Keuringsverslag van een elektrische laagspanning- en zeer lage spanningsinstallatie

NIET CONFORM

Straatnaam Luipegem
Huisnummer 4
Busnummer
Postcode 2880
Gemeente BORNEM
Land België

Controlebezoek van een oude huishoudelijke elektrische installatie van een wooneenheid bij verkoop op vraag van de verkoper volgens (KB 08/09/2019) - AREI Boek 1- 8.4.2. en 8.2.1. en 4.2.4.3.

Afbeelding schakel- en verdeelbord:

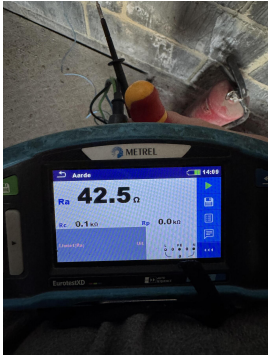
- I2.04 De spreidingsweerstand is groter dan 30 Ohm en kleiner dan 100 Ohm, maar de aanvullende maatregelen met betrekking tot de differentieelstroombeschermingsinrichtingen zijn niet uitgevoerd. (Boek 1 Onderafdeling 4.2.3.2. en 5.4.2.1.)

- I4.01 Hoofdequipotentiale verbinding(en) niet verwezenlijkt. (Boek 1 Onderafdeling 5.4.4.1. en 5.1.6.2)
- I4.04 Bijkomende equipotentiale verbinding(en) niet verwezenlijkt. (Boek 1 Onderafdeling 5.4.4.2. en 5.1.6.2.)

- I5.11 Niet gebruikte invoeringen van het verdeelbord zijn niet correct of onvoldoende afgedicht. (Boek 1 Afdeling 5.1.4. en 4.2.2.3.)
- I6.05 De algemene differentieelstroombeschermingsinrichting dient aan het begin van de installatie geplaatst te worden (onmiddellijk na kWh teller), dit om de bescherming tegen onrechtstreekse aanraking te verzekeren bij gebruik van leidingen van klasse I (XFVB, VFVB, EXAVB, EVAVB, ...). (Boek 1 Onderafdeling 5.3.5.3 + 4.2.4.3.)

- I8.13 Het gebruik van kabels van het type VTLmb, LMVVR, COAX, VVT is verboden. (Boek 1 Onderafdeling 5.2.1.2.)
- N3 Het is niet uitgesloten dat bij een nacontrole bijkomende inbreuken worden vastgesteld bij voorleggen schema's.
